TSG's ansøgning af 26/7-2019 og støjvolde

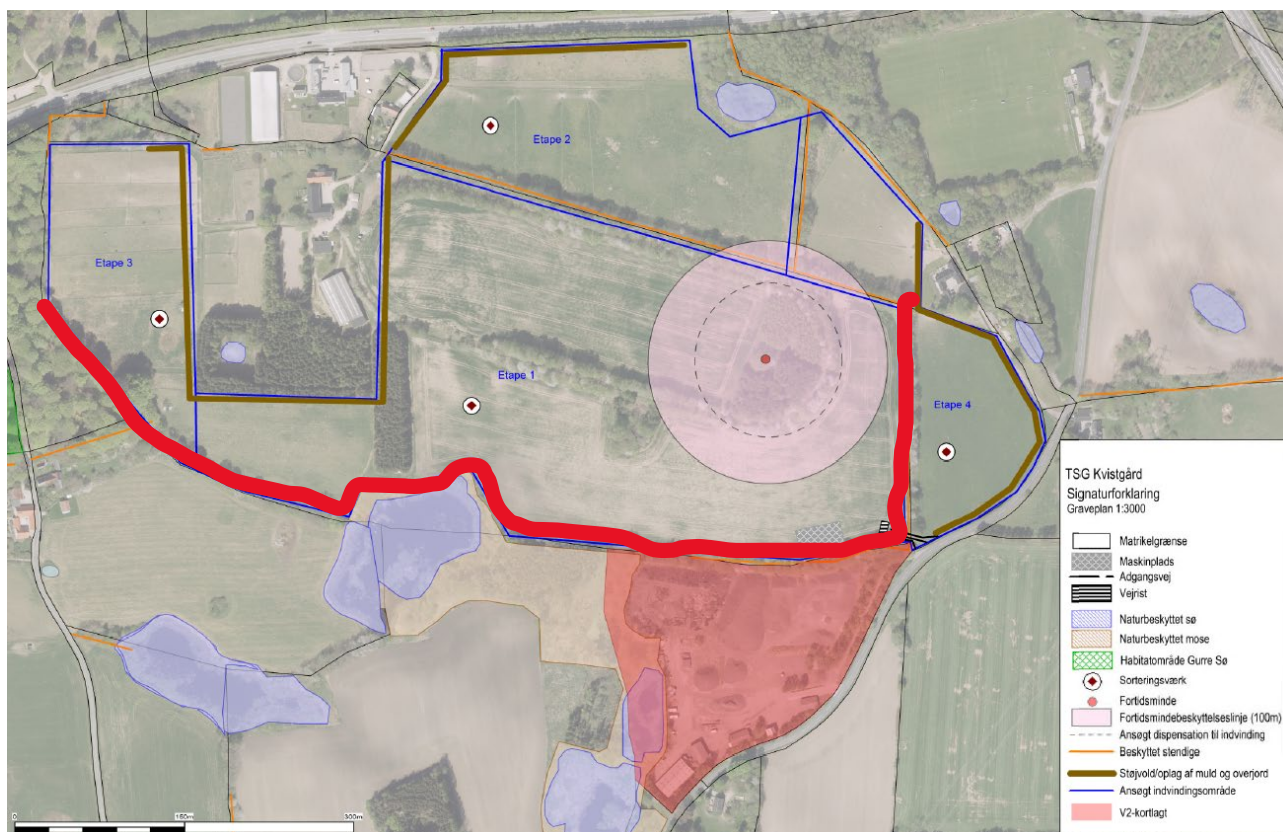
TSG har i ansøgningen planlagt støjvolde som angivet med den tykke brune streg på tegningen/billedet fra ansøgningsmaterialet. Det bemærkes, at der er en koncentration af støjvolde omkring ejernes ejendomme, og at der ikke er planlagt støjvolde mod syd og vest.

Af hensyn til støj samt indsyn from det omkringliggende område til den eventuelt kommende grav, skal der etableres beplantede støjvolde mod vest, syd og øst (markeret med tyk rød streg på tegningen herover). Beplantningen skal foretages med hurtigt voksende træer, så indsynet forhindres hurtigst mulig.

Dette skal ske uden at beskadige eller fjerne eksisterende beplantning i skel langs støjvoldene!
